Aplicabilidade do regime jurídico de Avaliação de Impacte Ambiental
Parecer da Autoridade de AIA

| Identificação | |
|--|--|
| Designação do Projeto | PIER Sul, Central e APRON Sul, no Aeroporto Humberto Delgado |

| Parecer | Projeto não suscetível de provocar impactes negativos significativos no ambiente, pelo que se entende que não deve ser sujeito a procedimento de avaliação de impacte ambiental. Devem, no entanto, ser acauteladas as medidas propostas na documentação apresentada pelo proponente, bem como as constantes do presente parecer, devendo as mesmas ser incluídas na licença ou autorização a emitir pela entidade licenciadora ou competente para a autorização do projeto. |

| Data de emissão | 22 de janeiro de 2024 |

Figura 1 – Localização proposta para o ponto de monitorização contínua de ruído

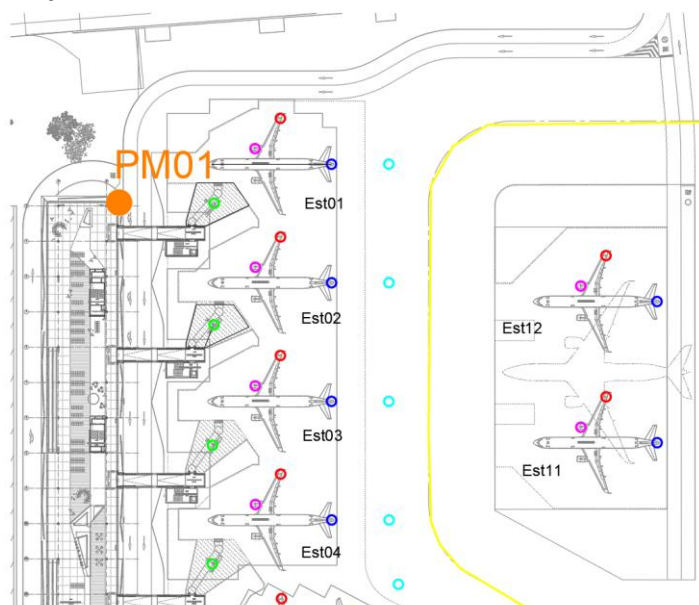
3. Incluir a localização de PM01 como Ponto de Monitorização (para monitorização em contínuo) a instalar. Esta encontra-se identificada na Figura 1 (topo do edifício do Pier Sul, no canto (em planta) do edifício, na proximidade do Estacionamento Est01, com particular linha de vista para os Estacionamentos Est01, Est02, Est11 e Est12);
